## SI2019-012

### Concerne i set 8DB 355 012-941 (T1658) à 8DB 355 025-401 (T2640) / 8DB 355 025-411 (T2641)

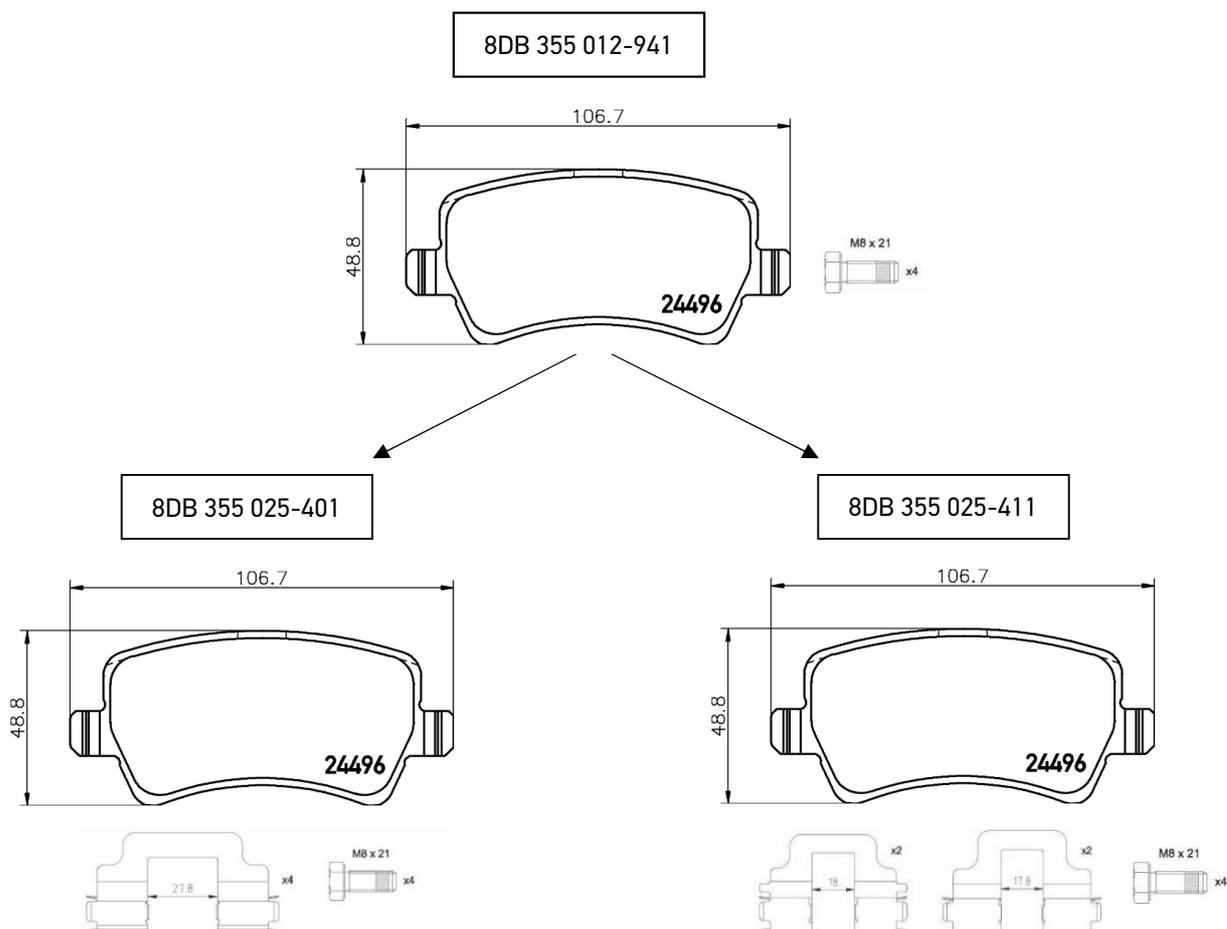
Per ottimizzare le specifiche del prodotto per il set di pastiglie freno 8DB 355 012-941 e per sottolineare l'approccio OE si è deciso di aggiungere kit di accessori al set.

A seconda delle specifiche del veicolo sono necessari due kit di accessori diversi. Per soddisfare tali esigenze, il set 8DB 355 012-941 è stato suddiviso in due codici prodotto diversi, in modo che i clienti possano scegliere facilmente il codice giusto per le loro esigenze.

Il 8DB 355 012-941 sarà sostituito dal 8DB 355 025-401 (incl. spessori scorrevoli con distanza di 27,8 mm) e dal 8DB 355 025-411 (incl. spessori scorrevoli con distanza di circa 18 mm). Si prega di vedere le differenze nelle immagini qui sotto.
